***NODO DI FIRENZE***

***ANALISI TECNICA***

***PROGETTO AMBIENTALE***

***OPERE PROPEDEUTICHE LOTTO 2***

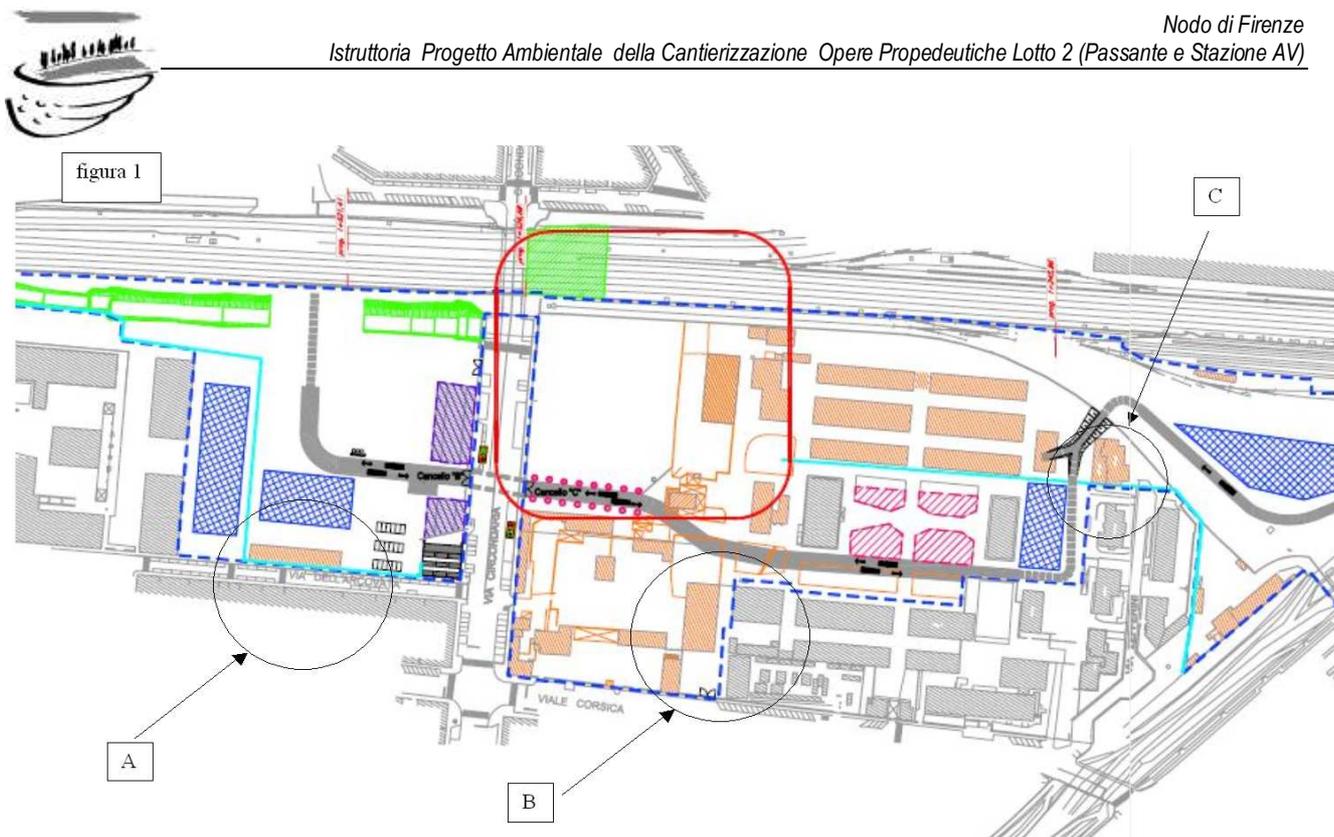
- **si ritiene opportuno che sia effettuata la bagnatura anche nel corso delle operazioni di demolizione con pinza degli edifici.**
- **si ritiene inoltre che relativamente all'area "exMacelli-Centrale del latte", nelle fasi di demolizione degli edifici evidenziati nella successiva figura 1 (quelli di colore arancione racchiusi nelle circonferenze indicate con le lettere A, B e C) vengano stesi opportuni teli di protezione sulle facciate degli edifici adiacenti (se abitazioni civili o scuole aventi aperture sul lato di fronte all'edificio da demolire; ci si riferisce agli edifici inseriti anch'essi all'interno delle circonferenze in figura 1). Analogamente, si suggerisce che venga presa in considerazione tale misura anche per le fasi di scavo per bonifica in aree prossime ai recettori sensibili, tenuto conto della possibilità che il materiale polverulento sia contaminato.**
